GEMEINDE MUDAU

BETREFF 2. FORTSCHREIBUNG DES FLÄCHENNUTZUNGSPLANS - „SACHLICHE TEILFORTSCHREIBUNG WINDKRAFT“

Frühzeitige Beteiligung der Träger öffentlicher Belange und der Öffentlichkeit vom 28.11.2022 bis 09.01.2023

Eingegangene Stellungnahmen der Behörden

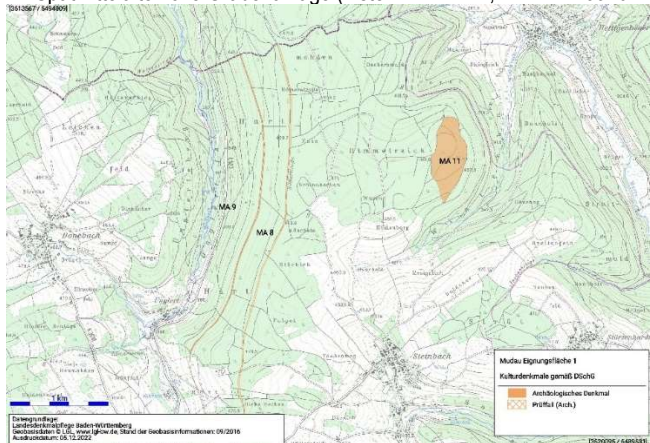
<u>Öffentliche Interessen im Sinne von § 9 Abs. 2 LWaldG (Waldumwandlungsverfahren)</u> Bei geplanten Waldinanspruchnahmen im Sinne von §§ 9-11 Landeswaldgesetz (LWaldG) ist grundsätzlich eine Genehmigung der höheren Forstbehörde erforderlich. Zu beachten ist in diesem Zusammenhang, dass die anlagenbezogenen Waldinanspruchnahmen gemäß § 13 BImSchG in der immissionschutzrechtlichen Genehmigung zu konzentrieren sind. Für Waldinanspruchnahmen außerhalb der Anlagenstandorte (z.B. Zuwegungen) ist eine separate Waldumwandlungsgenehmigung bei der höheren Forstbehörde zu beantragen. Bereits jetzt wird ausdrücklich darauf hingewiesen, dass im Verfahrensforgang eine forstrechtliche Genehmigung nach §§ 9-11 LWaldG nur erteilt werden kann, wenn andere öffentliche Interessen im Sinne von § 9 Abs. 2 LWaldG (z.B. Natur-/Artenschutz; Raumordnung und Landesplanung; Wasserwirtschaft,	Die Hinweise werden zur Kenntnis genommen. Sie betreffen die nachgeordneten Genehmigungsverfahren zu einzelnen Windkraftanlagen in Waldflächen.

Größe/Wald	- Insgesamt 317,8 ha (ca. 98 % Waldfläche)									
Forstrechtlich relevante Flächen (Windenergieerlass)	- Ausschlusskriterien liegen nicht vor. - Als Prüfkriterium liegt eine Generalwildwegeplan-Achse vor.									
Fazit	- Aus forstrechtlicher/-fachlicher Sicht bestehen keine grundsätzlichen Einwände - Die Restriktionsfläche ist jedoch entsprechend zu berücksichtigen									
			Potentialfläche 02 <table><tr><td>Größe/Wald</td><td>- Insgesamt 41,2 ha (ca. 40 % Waldfläche)</td></tr><tr><td>Forstrechtlich relevante Flächen (Windenergieerlass)</td><td>- Ausschlusskriterien liegen nicht vor. - Als Prüfkriterium liegt nordöstlich angrenzend eine Generalwildwegeplan-Achse vor.</td></tr><tr><td>Fazit</td><td>- Aus forstrechtlicher/-fachlicher Sicht bestehen keine grundsätzlichen Einwände - Die Restriktionsfläche ist jedoch entsprechend zu berücksichtigen</td></tr></table>	Größe/Wald	- Insgesamt 41,2 ha (ca. 40 % Waldfläche)	Forstrechtlich relevante Flächen (Windenergieerlass)	- Ausschlusskriterien liegen nicht vor. - Als Prüfkriterium liegt nordöstlich angrenzend eine Generalwildwegeplan-Achse vor.	Fazit	- Aus forstrechtlicher/-fachlicher Sicht bestehen keine grundsätzlichen Einwände - Die Restriktionsfläche ist jedoch entsprechend zu berücksichtigen	Die Hinweise werden zur Kenntnis genommen. Sie betreffen die nachgeordneten Genehmigungsverfahren zu einzelnen Windkraftanlagen in Waldflächen.

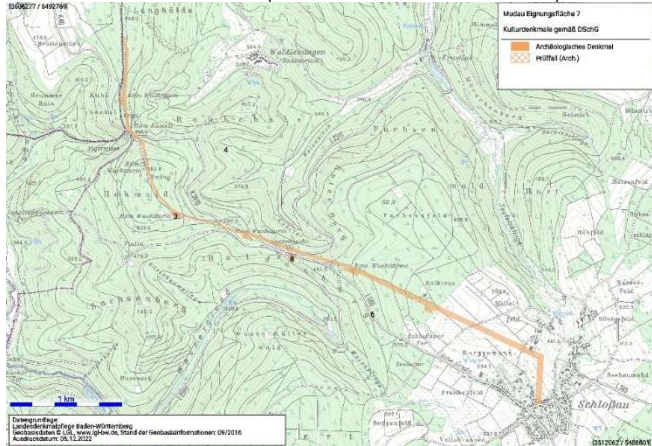
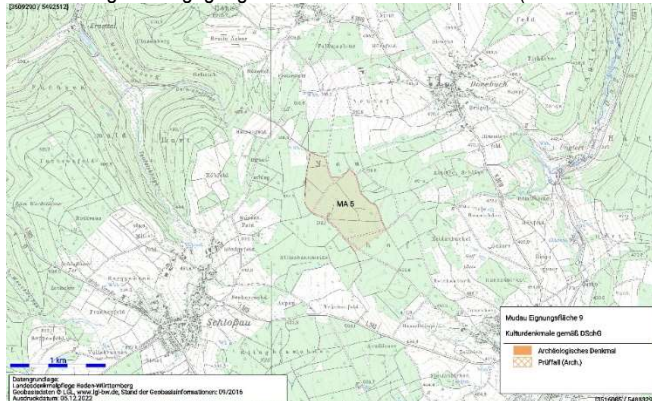
Größe/Wald	- Insgesamt 41,2 ha (ca. 40 % Waldfläche)									
Forstrechtlich relevante Flächen (Windenergieerlass)	- Ausschlusskriterien liegen nicht vor. - Als Prüfkriterium liegt nordöstlich angrenzend eine Generalwildwegeplan-Achse vor.									
Fazit	- Aus forstrechtlicher/-fachlicher Sicht bestehen keine grundsätzlichen Einwände - Die Restriktionsfläche ist jedoch entsprechend zu berücksichtigen									
			Potentialfläche 03 <table><tr><td>Größe/Wald</td><td>- Insgesamt 31 ha (ca. 80 % Waldfläche)</td></tr><tr><td>Forstrechtlich relevante Flächen (Windenergieerlass)</td><td>- Als Ausschlusskriterien liegen ein Siedlungs- / Verkehrs-Puffer vor. - Prüfkriterien liegen nicht vor.</td></tr><tr><td>Fazit</td><td>- Aus forstrechtlicher/-fachlicher Sicht bestehen keine grundsätzlichen Einwände - Die Ausschlussflächen sind entsprechend zu berücksichtigen</td></tr></table>	Größe/Wald	- Insgesamt 31 ha (ca. 80 % Waldfläche)	Forstrechtlich relevante Flächen (Windenergieerlass)	- Als Ausschlusskriterien liegen ein Siedlungs- / Verkehrs-Puffer vor. - Prüfkriterien liegen nicht vor.	Fazit	- Aus forstrechtlicher/-fachlicher Sicht bestehen keine grundsätzlichen Einwände - Die Ausschlussflächen sind entsprechend zu berücksichtigen	Die Hinweise werden zur Kenntnis genommen. Sie betreffen die nachgeordneten Genehmigungsverfahren zu einzelnen Windkraftanlagen in Waldflächen. Die Potentialfläche 3 wird nicht mehr weiterverfolgt.

Größe/Wald	- Insgesamt 31 ha (ca. 80 % Waldfläche)									
Forstrechtlich relevante Flächen (Windenergieerlass)	- Als Ausschlusskriterien liegen ein Siedlungs- / Verkehrs-Puffer vor. - Prüfkriterien liegen nicht vor.									
Fazit	- Aus forstrechtlicher/-fachlicher Sicht bestehen keine grundsätzlichen Einwände - Die Ausschlussflächen sind entsprechend zu berücksichtigen

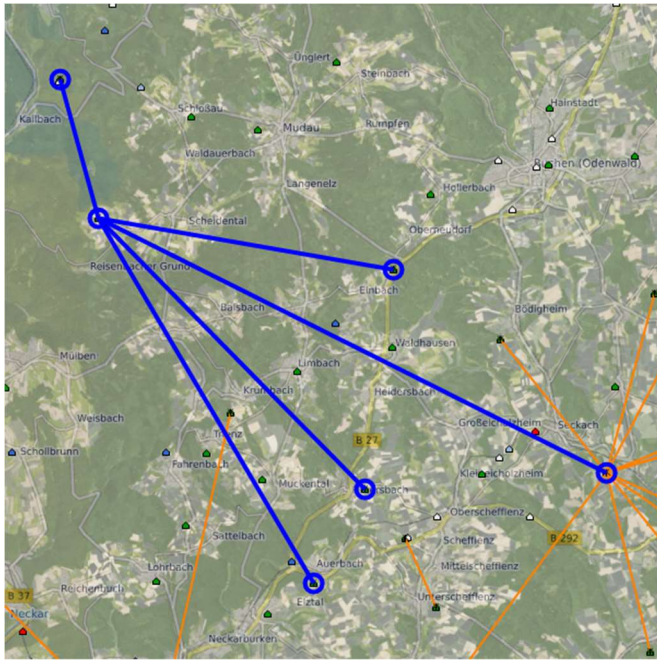
Archäologische Denkmalpflege: Durch die Planungen sind in Mudau diverse archäologisches Kulturdenkmale gem. § 2 DSchG BW und ein archäologischer Prüffall betroffen:	Wird zur Kenntnis genommen.

Nr.	Behörde	Stellungnahme v.	Stellungnahme	Behandlungsvorschlag
			Eignungsfläche 1 (Gemarkung Steinbach): - Verlauf der mittelalterlichen und neuzeitlichen Altstraße (Listen Nr. MA 8, ADAB ID 99578580) - Mittelalterlicher und frühneuzeitlicher Viehpferch (Listen Nr. MA 11, ADAB ID 99704527) - Spätmittelalterliche Grabenanlage (Listen Nr. MA 12, ADAB ID 99704420) 	Die Hinweise werden zur Kenntnis genommen. Sie betreffen die nachgeordneten Genehmigungsverfahren zu einzelnen Windkraftanlagen.

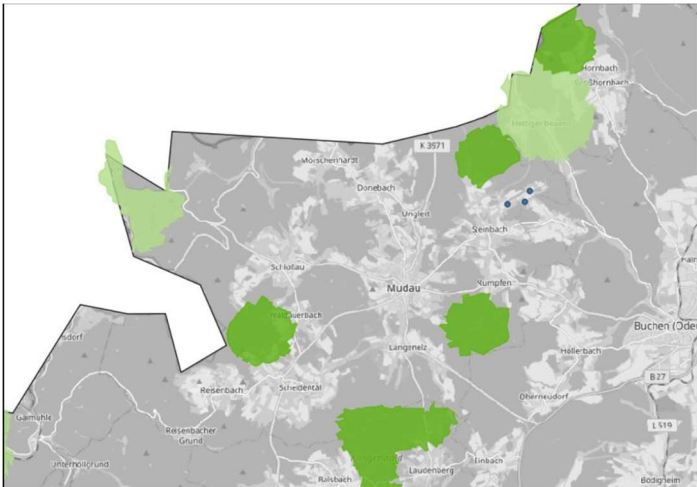
23.	Netze BW GmbH	19.12.2022	Im Geltungsbereich des Flächennutzungsplans bestehen Versorgungsanlagen der Netze BW GmbH.	Wird zur Kenntnis genommen.
			<u>Stellungnahme der Netzentwicklung Projekte Genehmigungsmanagement Sparte 110-kV-Netz (NETZ TEPM)</u> Über den Geltungsbereich des Flächennutzungsplans verläuft eine für die überörtliche Stromversorgung bestehende Trasse einer 110-kV-Freileitung der Netze BW. Diese sind im Flächennutzungsplan lagerichtig dargestellt.	Wird zur Kenntnis genommen.
			Wir bitten darum, die in den Planunterlagen zur Verfügung gestellte 110-kV-Leitung im Flächennutzungsplan nach der PlanZV gemäß §5 Abs. 2 Nr. 4 BauGB als Hauptversorgungsleitung darzustellen. Der Beschrieb der 110-kV-Leitung ist mit „110-kV Netze BW“ zu versehen.	Der Anregung wird bei Weiterführung des Verfahrens gefolgt.

Nr.	Behörde	Stellungnahme v.	Stellungnahme	Behandlungsvorschlag
			Seitens des Genehmigungsmanagements Netzentwicklung Projekte bestehen Bedenken gegen die Aufstellung des Sachlichen Teilflächennutzungsplans „Windkraft“ und die Festlegung einzelner Konzentrationsflächen für Windenergieanlagen. Die Beurteilungsgrundlage der Mindestabstände zwischen Windkraftanlagen und 110-kV-Leitungen wird nachstehend erläutert. - Der Mindestabstand zwischen Windkraftanlage und Hochspannungsleitung ist gem. DIN EN 50341-2-4: 2016-04 Punkt 5.9.3 DE2.1 festgesetzt mit $\frac{1}{2}$ Rotordurchmesser + spannungsabhängiger Sicherheitsabstand (20 m bei bis zu 110 kV) + Arbeitsraum für den Montagekran (entfällt, wenn Kranstellfläche und Montagefläche auf der der Freileitung abgewandten Seite der WEA liegen) gemessen vom äußersten ruhenden Leiterseil der Freileitung (vom jeweils eingesetzten Mastgestänge abhängig, hier 15 m). - Unter der Annahme eines Rotordurchmessers von durchschnittlich 137 m (in 2021 in BW) und bei Aufstellung eines Montagekrans auf einem Arbeitsraum von 50 x 25 m käme somit ein Mindestabstand zwischen äußersten ruhenden Leiter der Hochspannungsleitung und Windkraftanlagen von ca. 149 m zustande. Dieser Mindestabstand setzt voraus, dass die Leiterseile außerhalb der Nachlaufströmung der Windenergieanlage liegen. Liegen die Leiter der Hochspannungsleitung hierbei jedoch innerhalb der Nachlaufströmung, so sind schwingungsdämpfende Maßnahmen auf Kosten des Verursachers durchzuführen. Der Mindestabstand zu unseren Leitungen darf unter keinen Umständen unterschritten werden. - Liegen die Leiter der Hochspannungsleitung innerhalb der Nachlaufströmung und ist der kleinste Abstand zwischen Turmachse der Windenergieanlage und dem nächstliegenden ruhenden Leiter kleiner 3 x Durchmesser des Rotors, ist für ausreichenden Schwingungsschutz zu sorgen. Es sind schwingungsdämpfende Maßnahmen auf Kosten des Verursachers durchzuführen. Näheres ist in der DIN EN 50341-2-4 (VDE 0210-2-4): 2016-04 Punkt 5.9.3 DE2.2 geregelt. - Die im Sachlichen Teilflächennutzungsplans „Windkraft“ dargestellte Konzentrationsfläche für Windenergieanlagen 04 östlich von Mudau hält den erforderlichen Mindestabstand zur Freileitung (110-kV-Freileitung Mudau - Hettingen, LA 1220 von Mast 006 bis Mast 010) nicht ein. Wir stimmen der Darstellung der Konzentrationsflächen für Windenergieanlagen 04 östlich von Mudau in dieser Form nicht zu. Bitte passen Sie die Darstellung entsprechend auf einen Mindestabstand von in diesem Fall 144 m zwischen Leitungsachse und dem Rand der Konzentrationsfläche an. Windenergieanlagen, die diesen Mindestabstand unterschreiten, können auch im Genehmigungsverfahren nicht zugelassen werden.	Der Anregung wird gefolgt und der Mindestabstand der Potentialflächen an die aktuelle Anlagentechnik angepasst und auf 150 m erhöht.

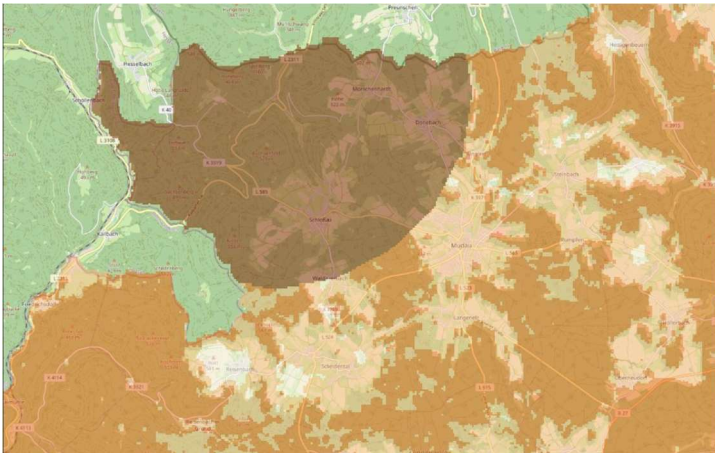
Außerdem liegen die Masthöhen unserer Freileitungsanlage mit bis zu 68 Metern Höhe über GOK höher als die im Vorentwurf der Begründung vom 12.10.2022 angenommenen 33-50 Meter	Die Begründung wird bei Weiterführung des Verfahrens korrigiert.
			Grundsätzlich bitten wir darum, auch bei den nachgelagerten Genehmigungsverfahren für WEA nach LBO beteiligt zu werden, wenn diese in einem Abstand < 500 m zur Hochspannungsleitung errichtet werden sollen, um die Einhaltung der Mindestabstände und den sicheren Betrieb der Hochspannungsleitung sicherstellen zu können.	Die Beteiligung obliegt nicht der Gemeinde Mudau, sondern der für Genehmigungsverfahren zuständigen Immissionsschutzbehörde des Landratsamts Neckar-Odenwald-Kreis.
			Im Geltungsbereich des Flächennutzungsplans bestehen aktuell keine Planungen zu 110-kV-Anlagen.	Wird zur Kenntnis genommen.

Nr.	Behörde	Stellungnahme v.	Stellungnahme	Behandlungsvorschlag
			Stellungnahme der Netzentwicklung Nord (Nord-Franken) Netzplanung Sparten Strom (Mittel- und Niederspannung) und Gas (Gasmittel- und Niederdruck) (NETZ TENN) Zum "Sachliche Fortschreibung Windkraft" in Mudau haben wir grundsätzlich keine Bedenken vorzubringen.	Wird zur Kenntnis genommen.
			In welchem Ausmaß das Versorgungsnetz erweitert werden muss, kann erst im Zuge des jeweiligen Bebauungsplanverfahrens beurteilt werden. Die Anschlussmöglichkeiten der Windenergieanlagen an das öffentliche Versorgungsnetz werden im Zuge der jeweiligen Anfrage in einem separaten Verfahren geprüft und festgelegt. Innerhalb und außerhalb des Plangebietes sind MSP-Versorgungsleitungen vorhanden. In der Anlage erhalten Sie zu Planungszwecken die Übersicht unserer Versorgungsanlagen.	Die Hinweise werden zur Kenntnis genommen. Sie betreffen die nachgeordneten Genehmigungsverfahren zu einzelnen Windkraftanlagen.
